**Věc: Vysvětlení Zadávací dokumentace v souladu s § 98 zákona č. 134/2016 Sb., o zadávání veřejných zakázek, ve znění pozdějších předpisů (dále jen „ZZVZ“)**

Název veřejné zakázky: „**Karlická X Pod Klapicí, Praha 16, č. akce 1000018**“

Svodidlo bude upevněno ve zdi tak, aby nezasahovalo do bezpečnostního odstupu (minimálně 0,5 m od vozovky) komunikace, jak je uvedeno na výstřižku z přílohy PD – SO 101 – Vzorové příčné řezy.

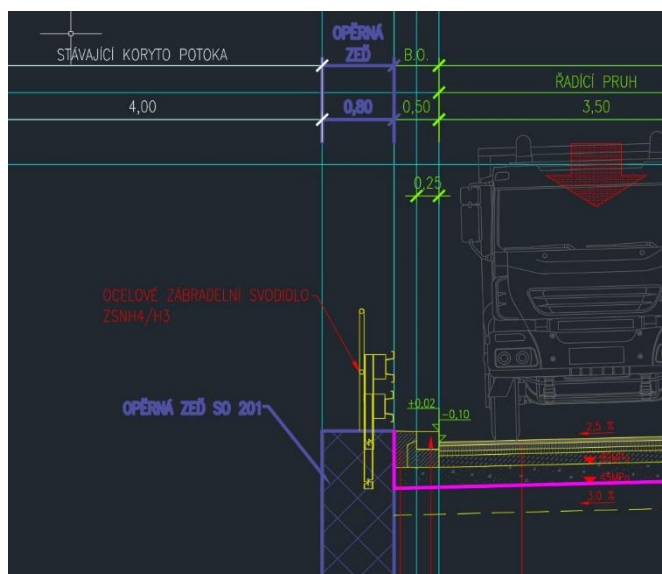
*Součástí rozpočtu je osazení zábradelního svodidla se zádržností H3. Dle názoru zhotovitele osazení svodidla s takto vysokou zádržností ve je městě minimálně velmi netypické – nedávají se ani na mostech na hlavních tazích v extravilánu, kde je rychlost vyšší než 50 km/hod. Dle našeho*

názoru by stačila zádržnost H2. V případě, že zadavatel trvá na zádržnosti H3, tak žádáme o upřesnění, zda má být svodidlo s výplní nebo bez výplně a žádáme o doložení výkresu zdi, kam má být svodidlo osazeno. Bližší specifikace není ve VV ani TZ.

Svodidla se zádržností H3 byla navržena z důvodu potřeby ochránit vozidla těžké nákladní dopravy, která se v řešeném území často pohybují. Tato zádržnost neumožňuje proražení svodidel a následný pád do koryta Radotínského potoka. Svodidlo bude bez výplně.

Sloupky jsou z válcovaných profilů U 140 v jakosti materiálu S235JR a osazují se po 2 m. Sloupek má v horní části sedlo pro vložení madla (stejně jako u ZSNH4/H2). Součástí sloupku je patní deska 250/360 mm z plechu tloušťky 15 mm. Nad patní deskou jsou sloupky zesíleny výztuhami (dvojicí vevařených plechů mezi přírby U-profilu). Toto zesílení však nevytváří žádnou kapsu. Patní deska se k podkladu připevňuje dvěma šrouby M24.
